OGGETTO: Conferenza di servizio del 6-05-2014 – Ditta Adest S.p.A., Impianto eolico denominato "Corona Prima" da realizzarsi in agro del Comune di Tricarico (MT) ed altri, e delle opere di connessione alla RTN. Espressione parere favorevole con prescrizioni.

lo scrivente Ufficio **esprime parere favorevole alla realizzazione dell'impianto eolico con prescrizioni.**

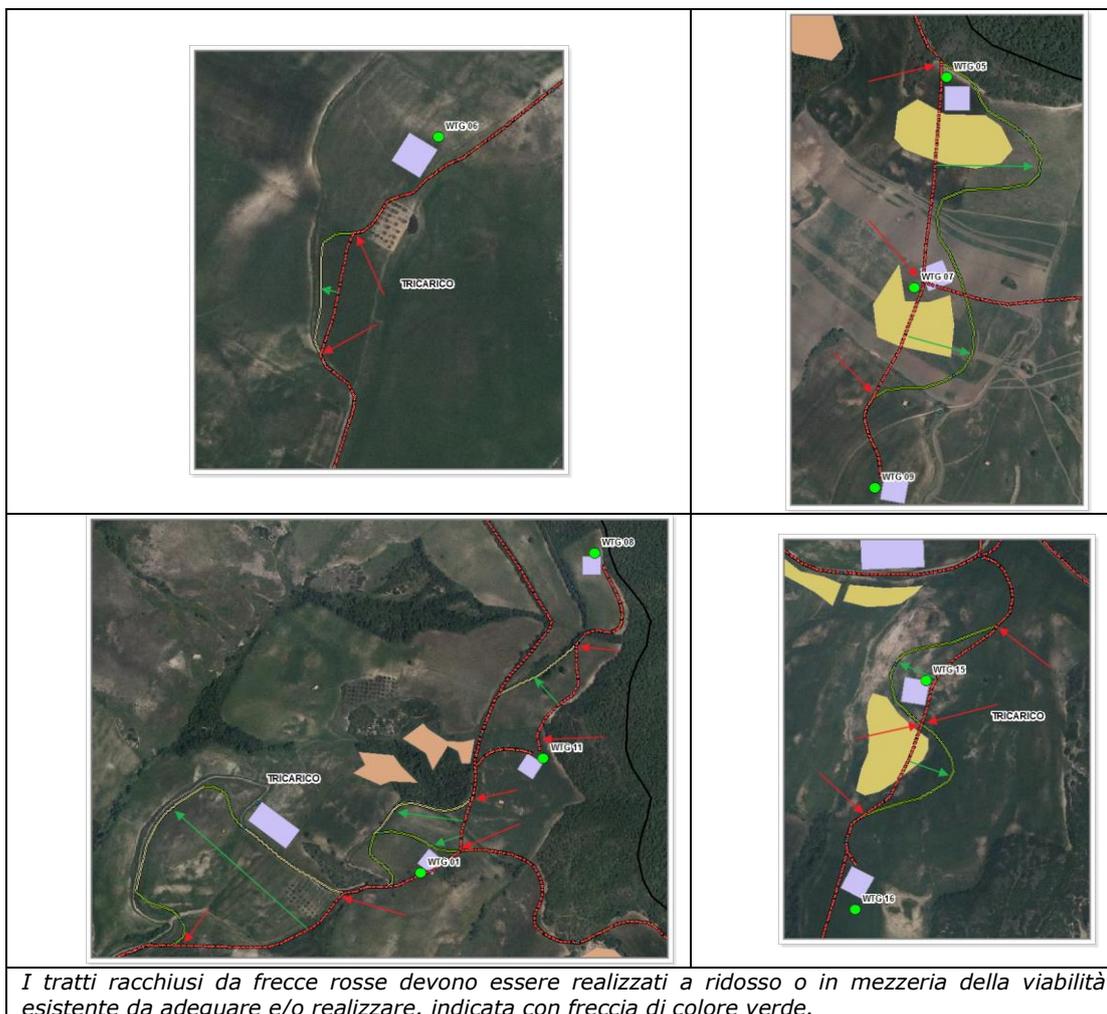
1. **la realizzazione del cavidotto** deve avvenire a ridosso o in mezzzeria della viabilità esistente, da adeguare e/o realizzare, in luogo di quanto previsto negli elaborati progettuali specificatamente per i tratti di seguito evidenziati;

I tratti racchiusi da frecce rosse devono essere realizzati a ridosso o in mezzera della viabilità esistente da adeguare e/o realizzare, indicata con freccia di colore verde.
